December 1994

SAILOR SP4200 MARITIM INMARSAT-M.

Dårlig spring af satellit og vand i antennen.

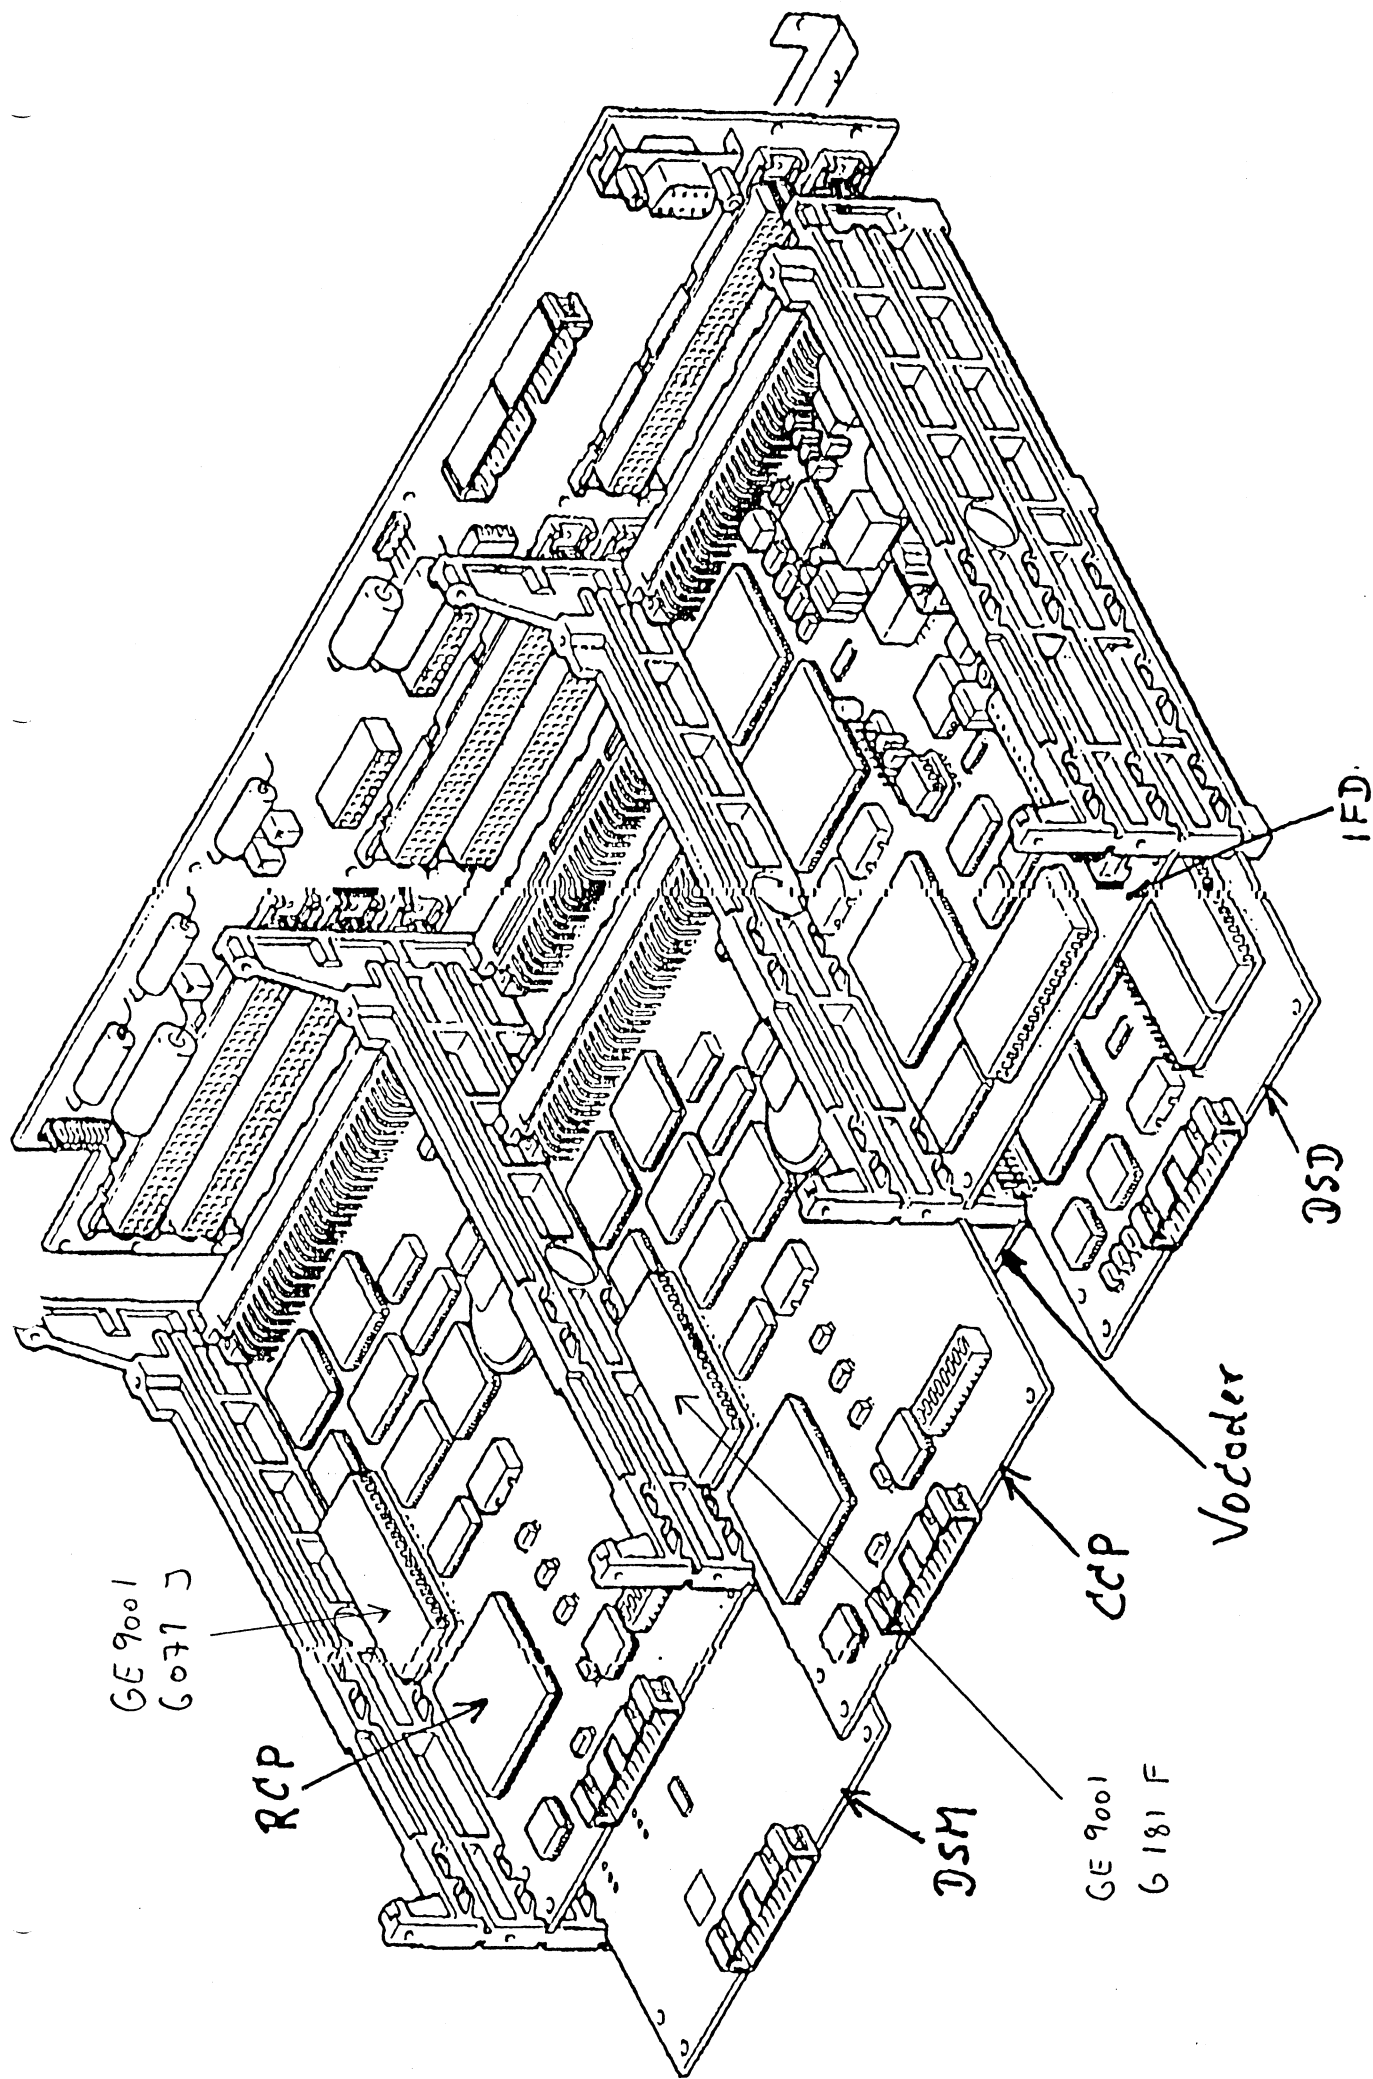
Pull out the RCP and CCP boards. (See drawing)

Before removing the EPROMS, note the position (notch).

Replace the EPROMS, and make sure, that the new EPROMS is inserted correctly.

Use the extraction tool for removing the old EPROMS to avoid damages while exchange.
